平成２６年度
第４回熊本市大規模小売店舗立地協議会
＜資　料＞

１．「ドラッグコスモス天明店」に対する意見について

２．「(仮称）イオンタウン田崎」に対する意見について

市の意見案と考え方

入口No.1
出口No.2
ドラッグコスモス天明店
凡　例
来店車両入庫経路
来店車両出庫経路
搬出入車両入庫経路（4ｔ）
搬出入車両出庫経路（4ｔ）
歩行者・自転車経路
交通整理員
広告塔（案内表示看板）
案内表示看板1（例）
入口専用
案内表示看板2（例）
出口専用
搬出入車両大きさ
資料－6．1　動線計画図（1）
S：1/400

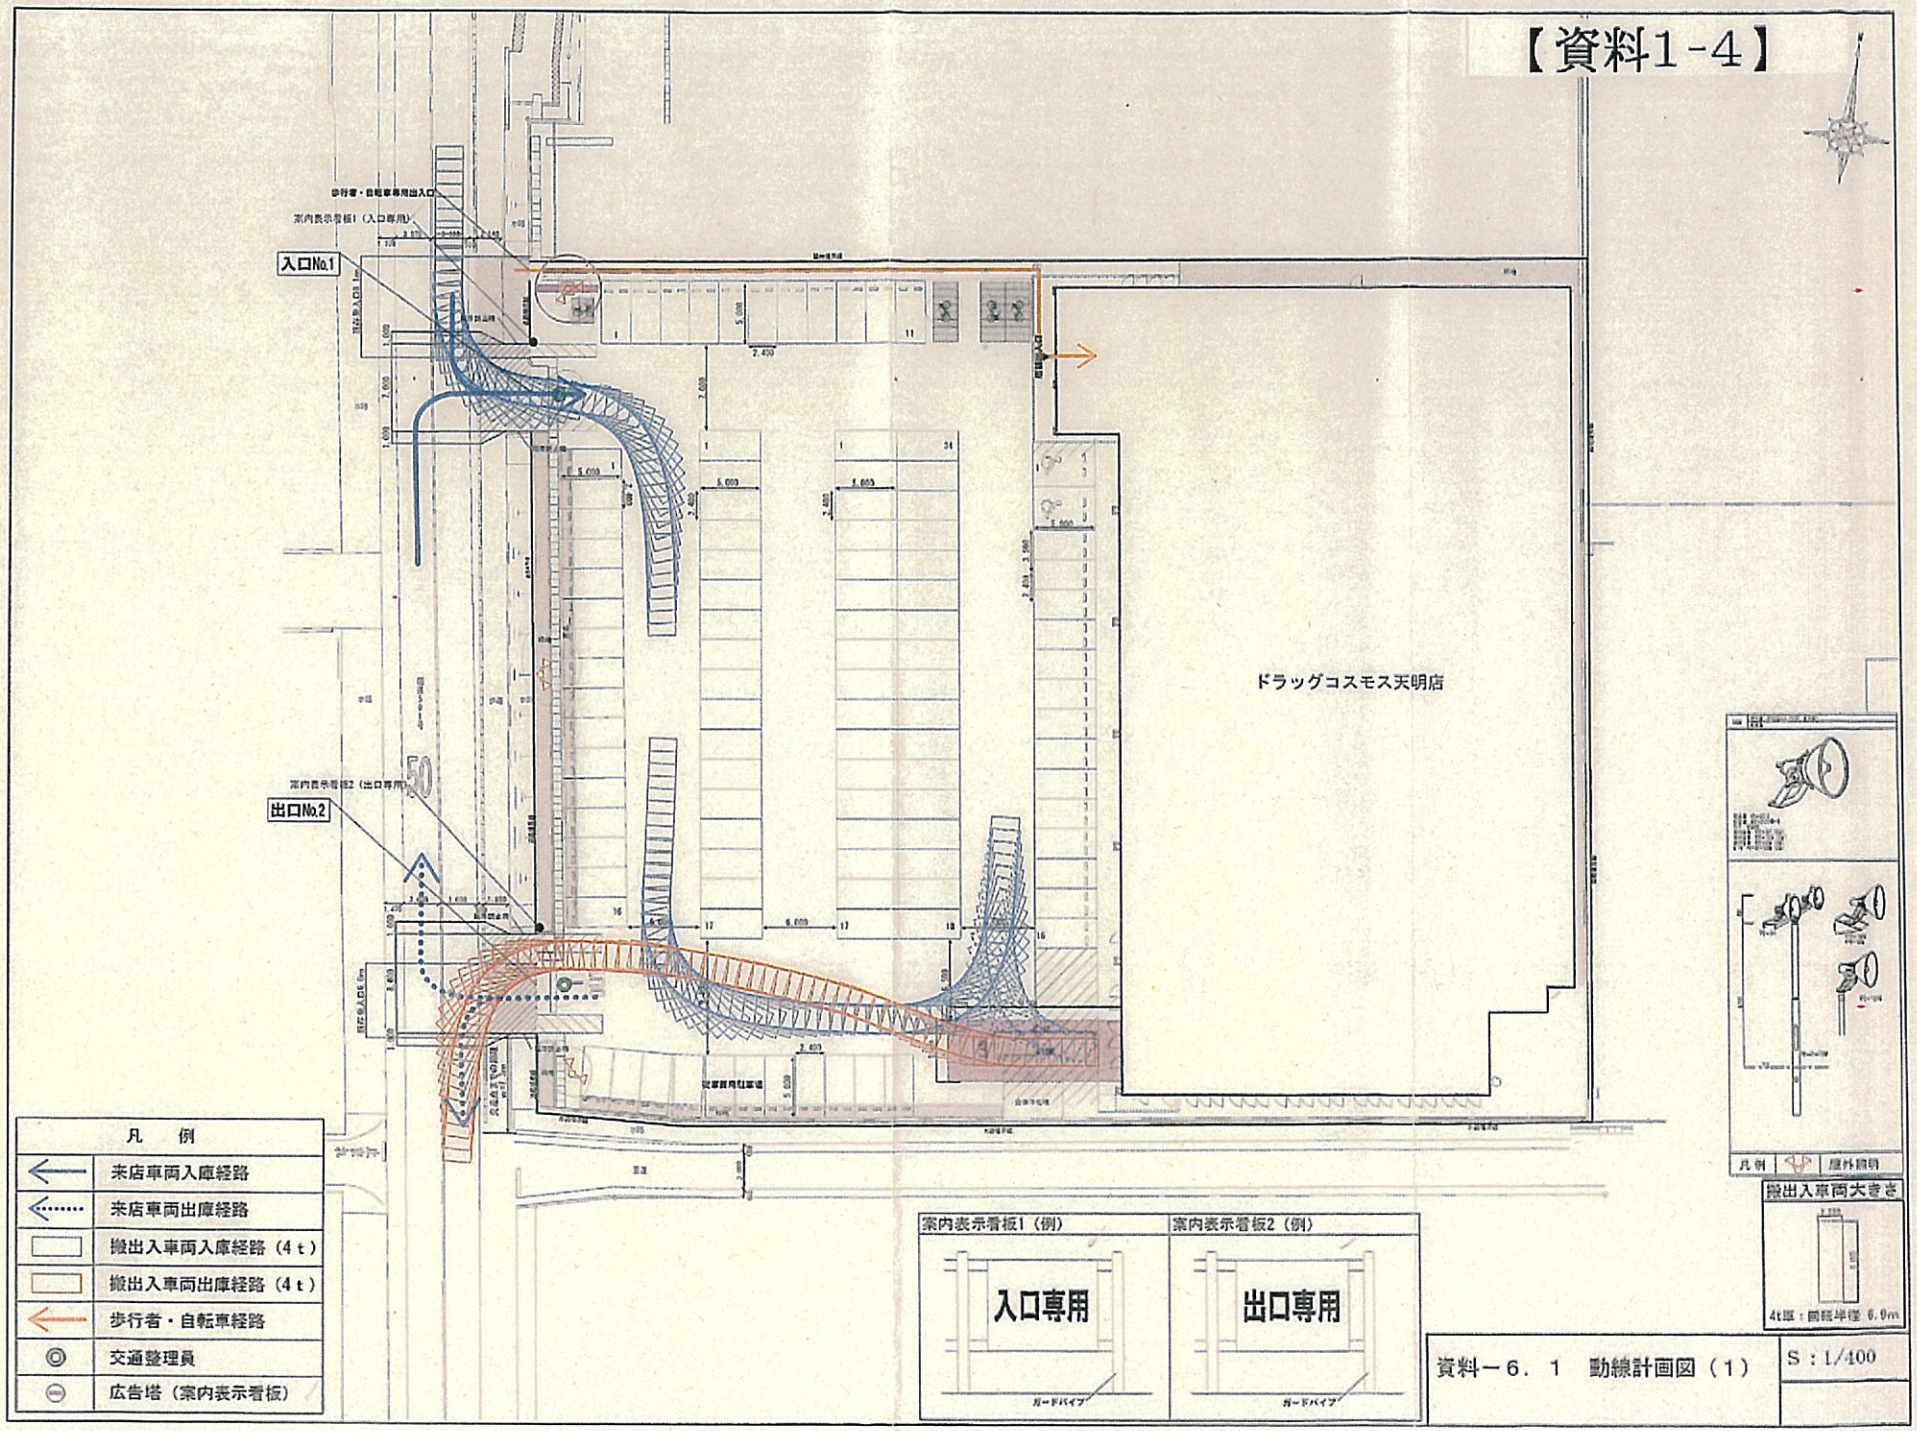
1	担当課	学識経験者（磯田教授）
	指摘内容	【項目No.2関連】 資料6.1　動線計画図(1)において、駐車台数を少し減らして、駐車場における歩行者用の通路の確保をお願いしたい。現状では、駐車場が混んでいるときは、停車している車と車の間を通って店舗入り口まで行くことになります。
	設置者回答	歩車分離を図るため、建物敷地北側に歩行者・自転車専用通路を確保しております。また、駐車場が混雑するようなオープン時や繁忙時には交通整理員を配置して、安全に誘導を行います。
	取扱	**留意事項として付記** →（2）

10	担当課	学識経験者（磯田教授）
	指摘内容	資料6.1　動線計画図（1）において、店舗敷地の北側に歩行者・自転車の専用の通路が設けてあります。幅員は約1．8m程度と思われますが、歩行者と自転車の通路は分けるようにお願いします。
	設置者回答	駐車場への必要通路幅1．5mを確保した計画としておりますが、開店後、歩行者・自転車の利用が多く接触等が見受けられる際には、歩行者と自転車の通路を分けるなど対策を検討します。
	取扱	**記載しない**

資料－１０　求積図	S：1/800

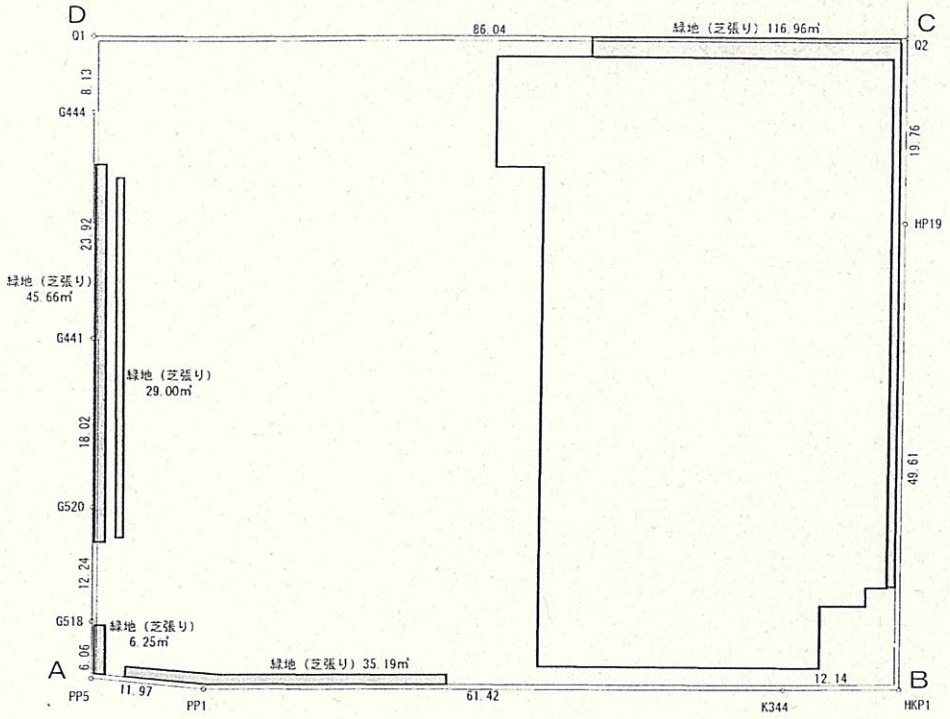
7	担当課	環境共生課
	指摘内容	【項目No.1（5）関連】 緑化の確実な履行をお願いします。 （理由） 緑化目標値（目標面積595.05㎡＜計画面積598.36㎡）を達成しているので、緑化の確実な履行をお願いします。
	設置者回答	敷地内の緑化を確実に履行いたします。
	取扱	**記載しない**

参考資料　広告塔照明配置図	S：1/200

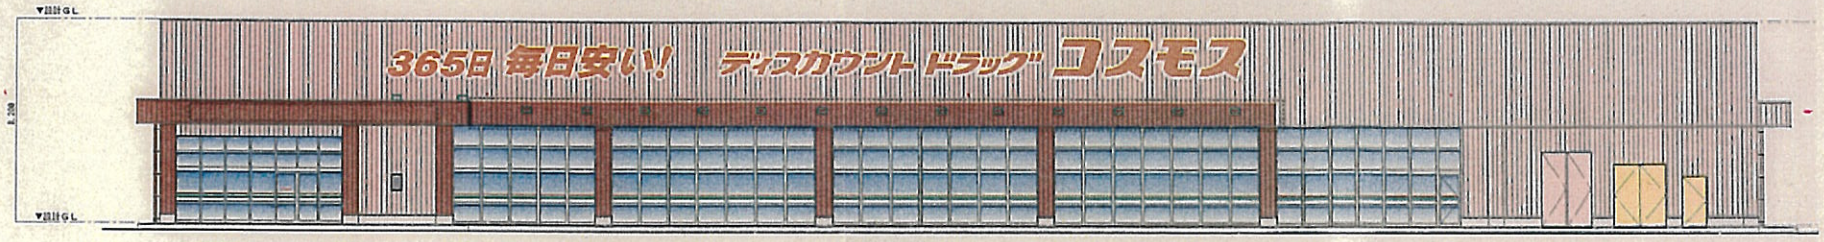
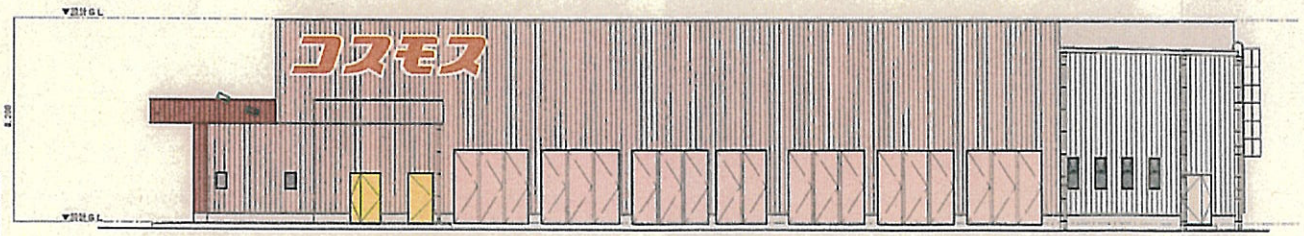
9	担当課	商工振興課
	指摘内容	【項目No.1（6）関連】 広告塔照明の配置計画を示すこと。 （理由） 光害が発生しない手立てがなされているか不明確であるため。
	設置者回答	広告塔照明配置図を提出いたします（別添図面参照）。
	取扱	**記載しない**

資料－3　1階平面図兼配置図

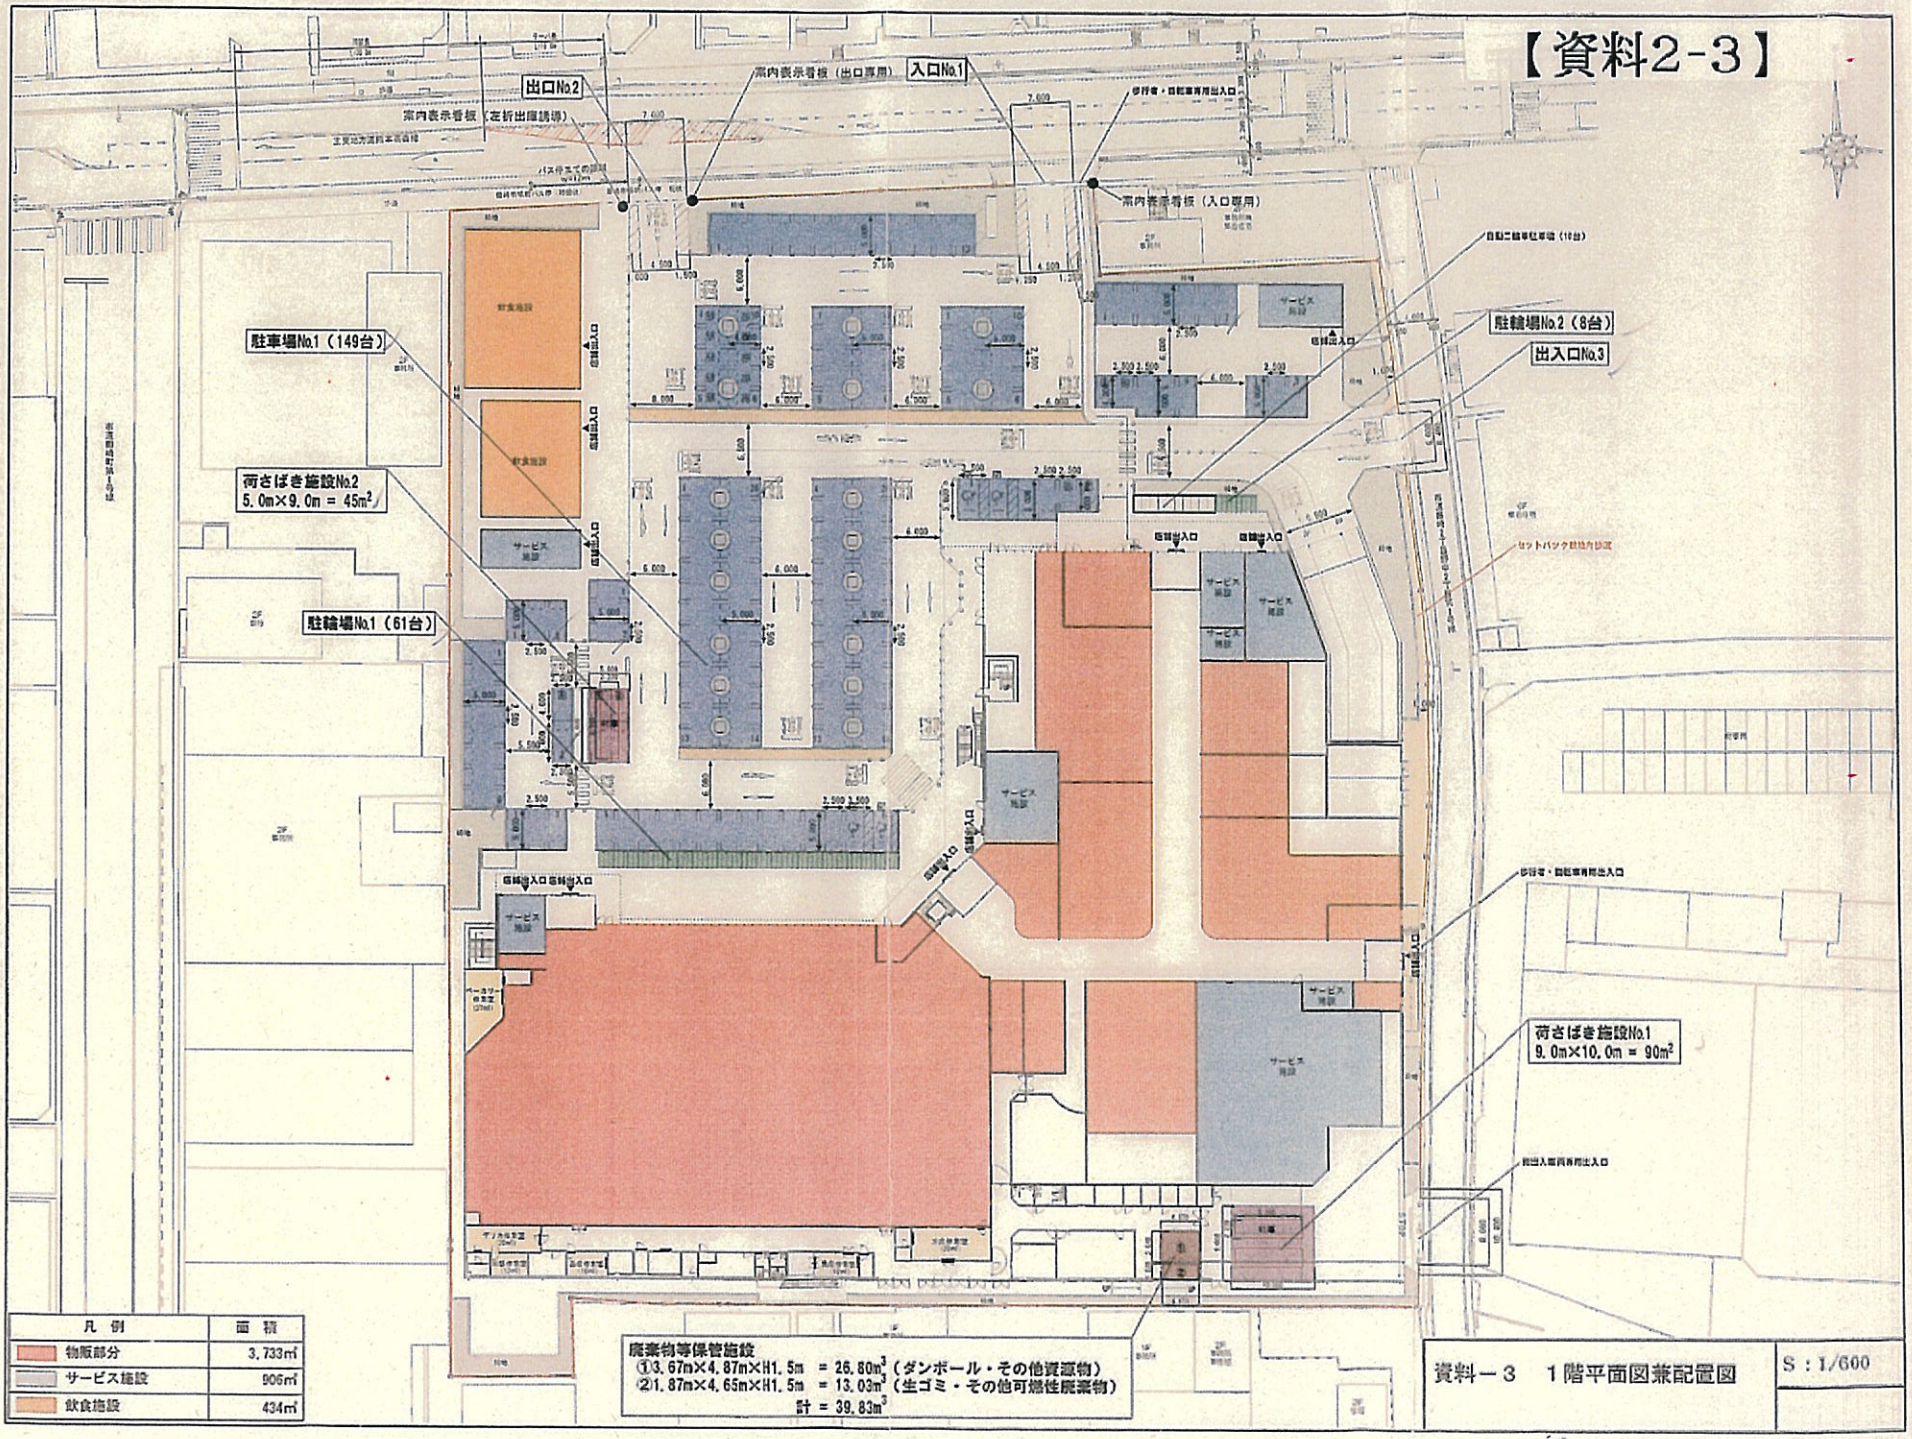
2	担当課	学識経験者（荒井教授）
	指摘内容	【項目No.3(1)関連】 出入口No.3から進入する車の直進また左折と、1階から2階に上る車の走行に十分な注意を払っていただきたい。大売り出しや日祝日にはNo.3からの進入を禁止するなどの措置も考える必要がある(資料－3参照)。
	設置者回答	出入口No.3及びスロープ付近での車両の交錯を避けるべく、屋上駐車場からスロープを下りてきた車両は、県道側出入口No.2から出庫するよう左折誘導を行うとともに、車路の中央にはポールコーンを設置して安全な誘導に努めます。
	取扱	**留意事項として付記** →（2）

【資料2-4】

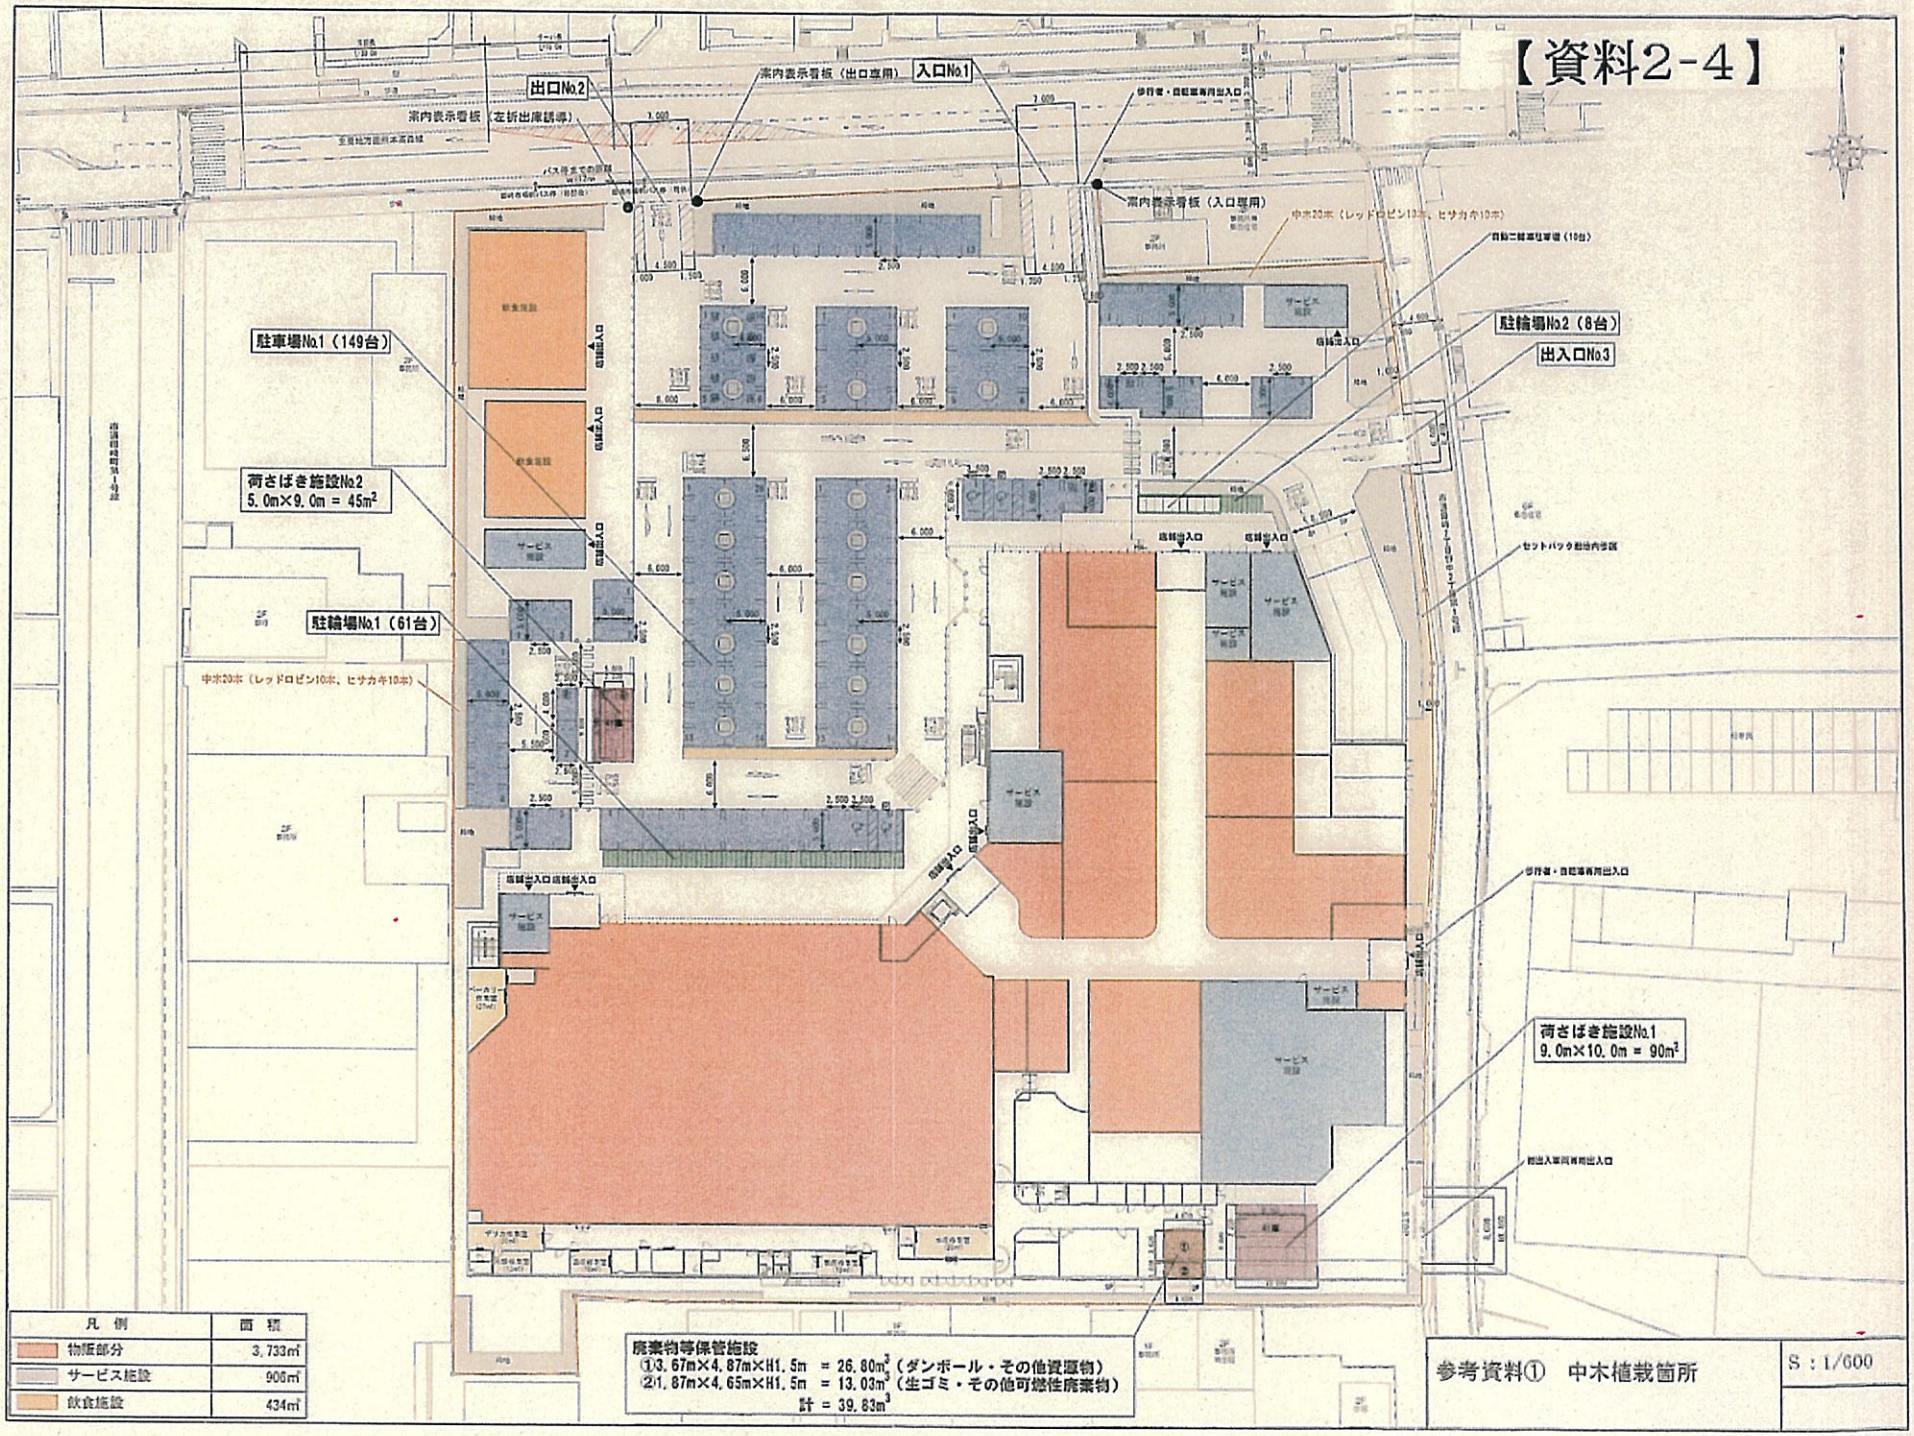
7	担当課	環境共生課
	指摘内容	【項目No.1（5）関連】 1.緑化目標値の達成(敷地面積×20%)(15,439×0.2=3,087㎡) 2.中木植栽箇所の図示 （理由） 1.事前相談書の緑化計画値では、1,543㎡と未達成ではあったが、今回の届出書では1,406㎡と更に137㎡の減となっている。緑化目標値を達成するよう、努めていただきたい。 2.中木40本と計画してあるが、植栽箇所が不明である。
	設置者回答	敷地内の緑化に努めるとともに、中木植栽箇所を図示いたします。（別紙図面参照）
	取扱	**留意事項として付記** →（3）
